高圧真空遮断器 (VCB)

梱包仕様変更に関するお知らせ

VF-32D/40D シリーズ

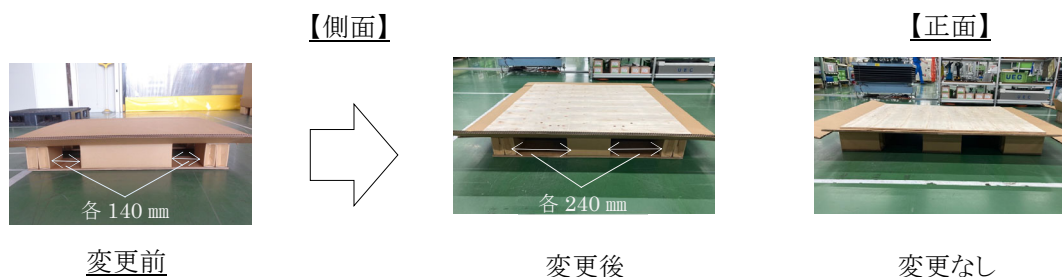
① 段ボールパレットの構造見直し

輸送や荷役性向上のため、段ボールパレット側面ポケットをフォークリフトの爪が入る
横幅 240 mmへ変更。現状の前後二方向に加え、左右二方向でフォーク搬送が可能となります。

② 段ボール内底面へ合板の挿入

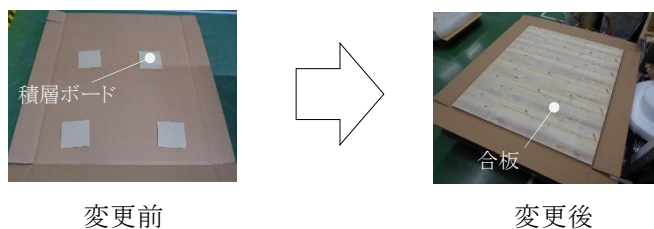
段ボールパレットと固定枠を固定しているボルトの面圧を上げるために積層ボードを入れています。
今回、上記①の変更に伴い、中間のパレットゲタ幅が短くなり、段ボール箱としての剛性を上げる
必要が生じた為、合板材を入れるよう変更します。
